Objet : Demande de recours gracieux sur le dossier n°2020-ARA-KKP-2887
cf. original papier AR N° 1A 163 738 4623 5

Nous avons pris connaissance le 03 février 2021 de la décision rendue sur le dossier n°2020-ARA-KKP-2887 relatif à un premier boisement de 22,2 ha sur la commune de Saint-Saury dans le département du Cantal.

**PROJET DE BOISEMENT - MME CATHERINE TIRABY
COMMUNE DE SAINT SAURY - PARCELLES C 418, 421, 422 et 423**

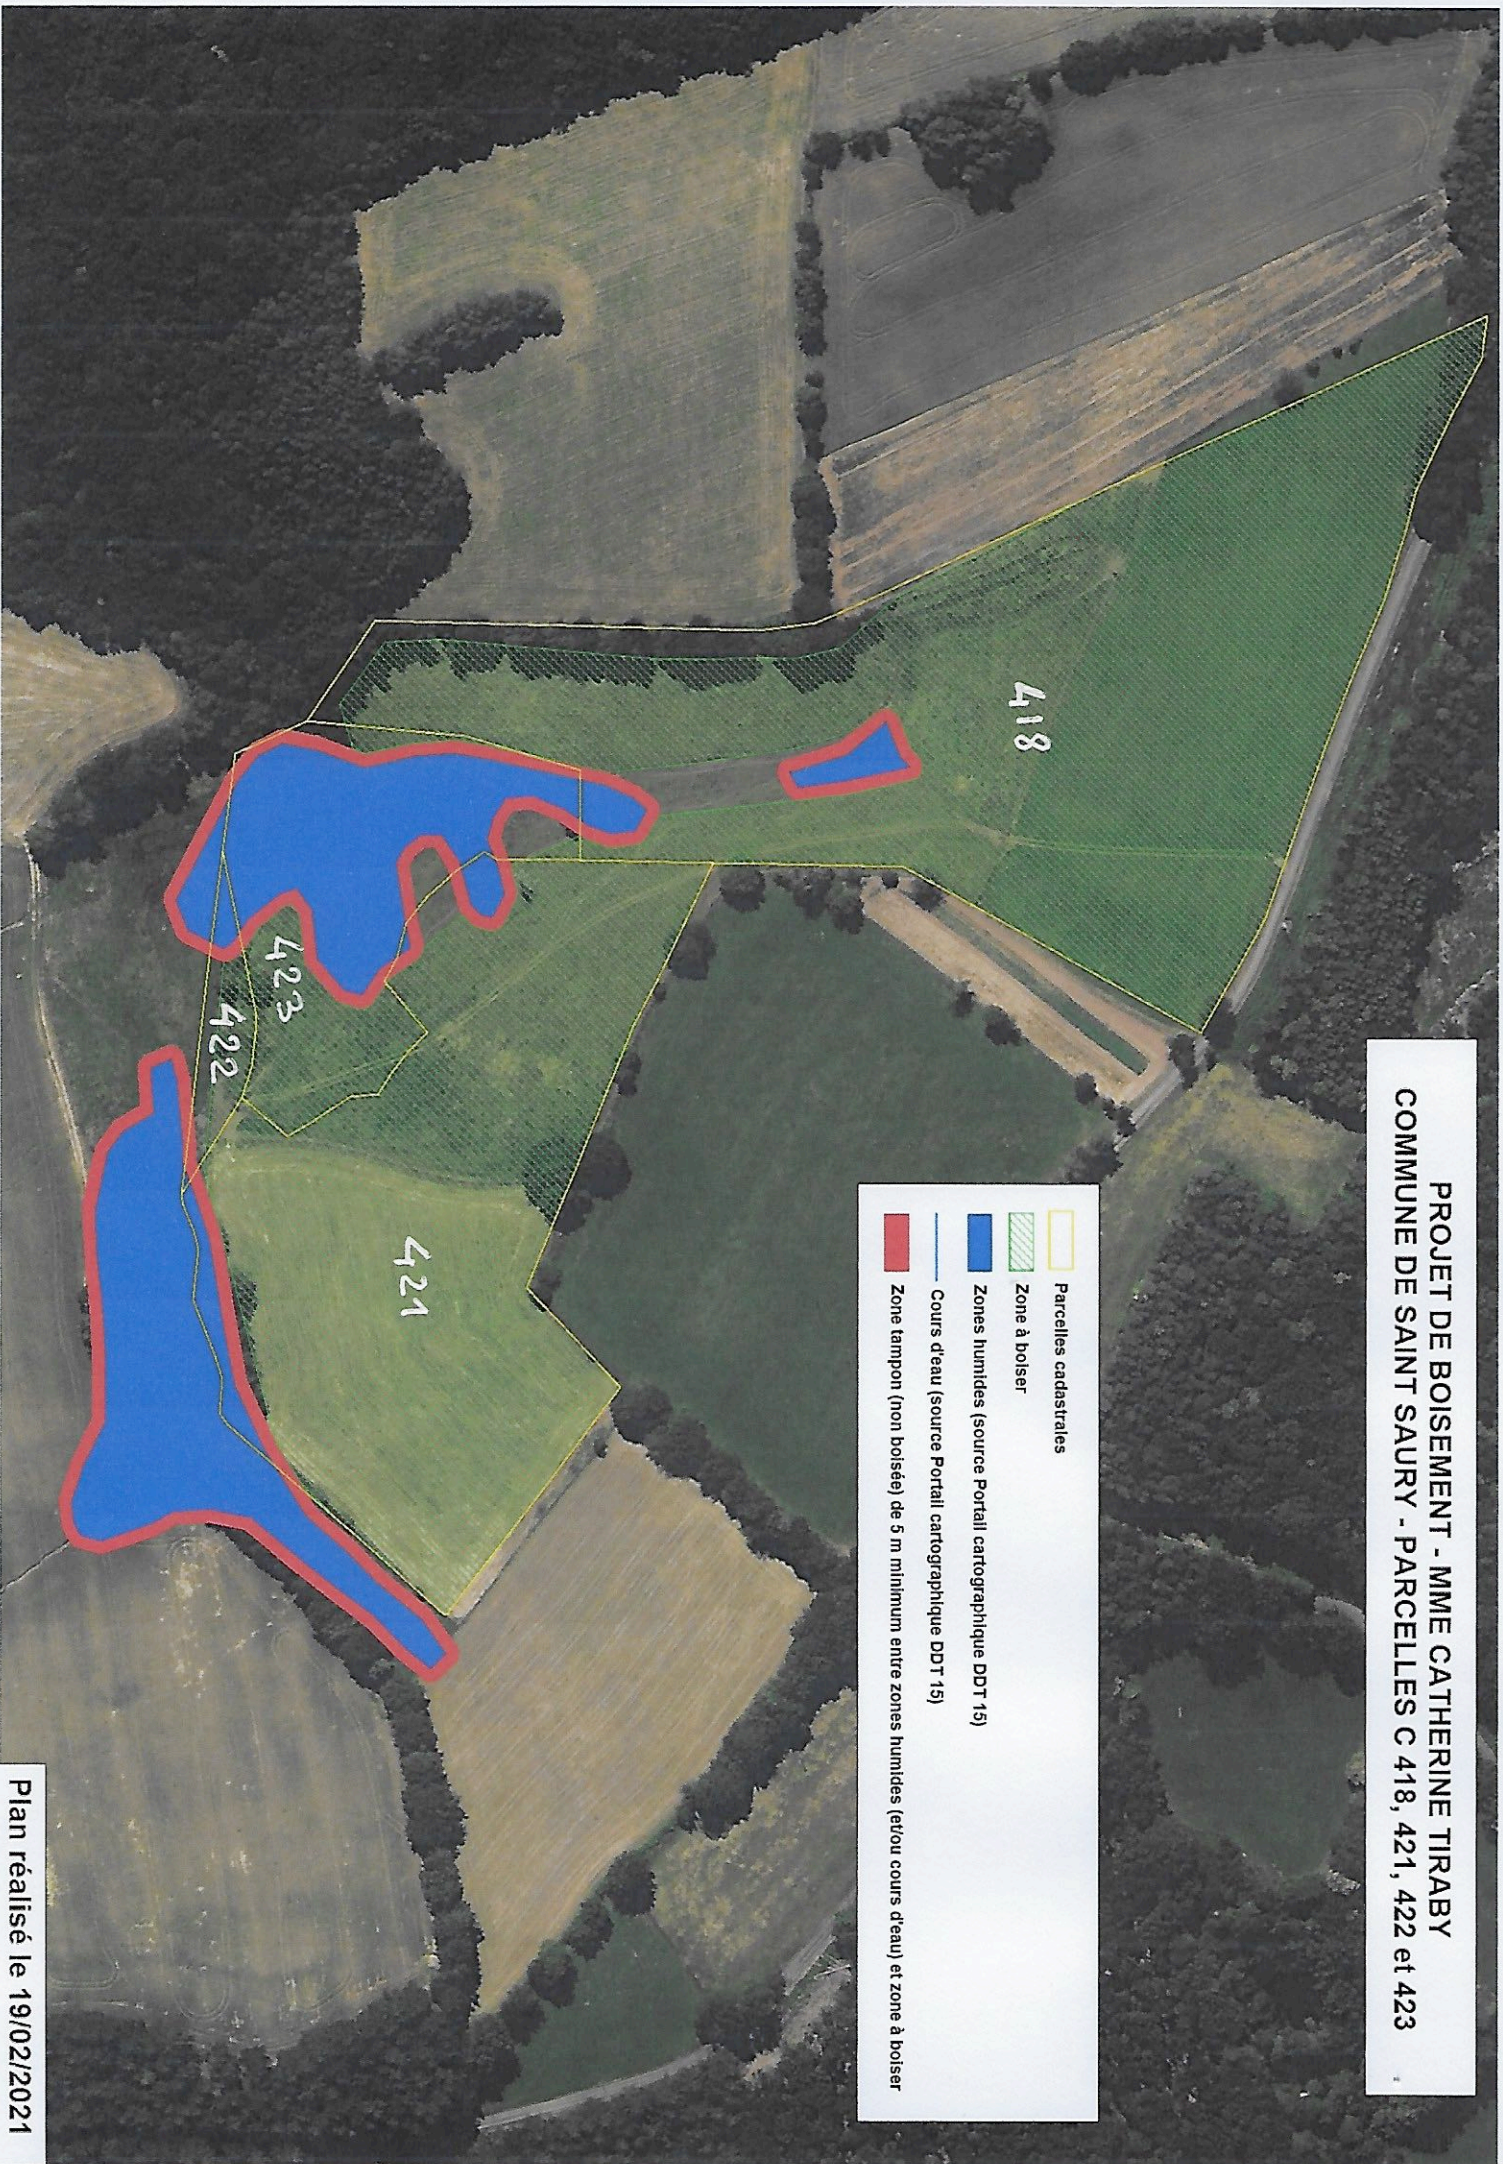
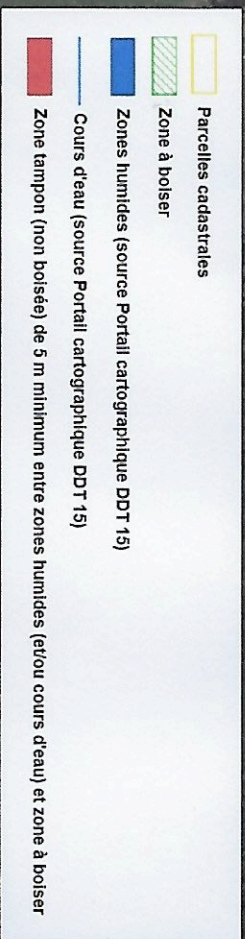
Vous avez relevé un problème de localisation de notre projet de boisement par rapport à la présence de zones humides identifiées sur certaines de nos parcelles, mais également un oubli lié à la présence d'un cours d'eau sur une parcelle.

Bien que nous avons précisé à plusieurs reprises dans le document Cerfa (pages 3, 5 et 10) que les zones humides présentes sur les parcelles soumises au projet ne seraient pas boisées et maintenues en l'état, nous comprenons que l'imprécision des premières cartes fournies puisse laisser penser que les zones humides et le projet de boisement se « chevauchent ».

C'est pourquoi vous trouverez en pièce jointe de ce courrier une nouvelle cartographie, beaucoup plus précise, des parcelles C 418, 421, 422, 423 et D 25. Vous pourrez ainsi visualiser le contour de notre projet de boisement par rapport aux zones humides et au cours d'eau, dont les données sont issues du portail cartographique de la DDT du Cantal (http://carto.geo-ide.application.developpement-durable.gouv.fr/460/Portail_15.map#).

boisement respectera **un retrait de 5 mètres minimum** par rapport aux zones humides et/ou cours d'eau. Ce retrait est matérialisé sur les cartes jointes par la « zone tampon » en rouge.

- Nous nous engageons à ne pas empiéter sur les zones humides identifiées et à respecter en plus de cela un retrait de 5 mètres entre les zones humides et/ou le cours d'eau et la zone plantée ;
- Notre voisin immédiat a obtenu pour un projet similaire une issue favorable à sa demande de recours gracieux sur le dossier n°2020-ARA-KKP-2416, sans engager de nouveau relevé pédologique,
